改善箇所説明図

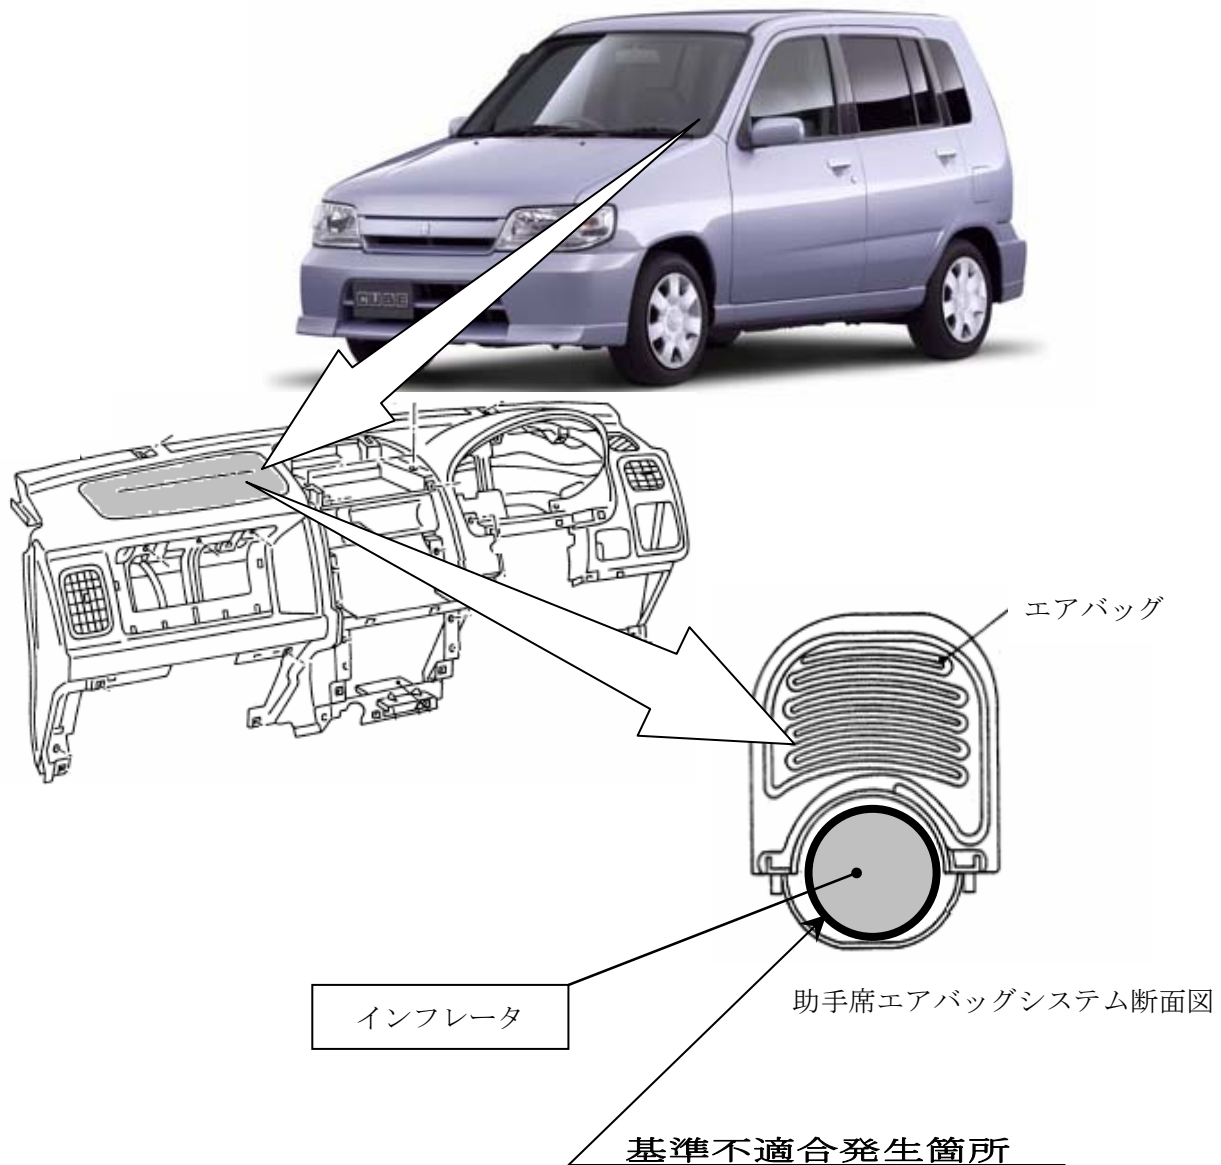
助手席用エアバッグのインフレーター（膨張装置）内のガス発生剤組付け作業が不適切なため、ガス発生剤の装填量が不足しているものがある。そのため、車両の振動でガス発生剤が粉状となり、エアバッグが展開するとインフレーター内圧の異常な上昇で容器が破損して構成部品が飛散し、乗員が負傷するおそれがある。

全車両、当該インフレーターを良品に交換する。

識別：銀色のシールをモデルナンバープレートの右横に貼り付ける。
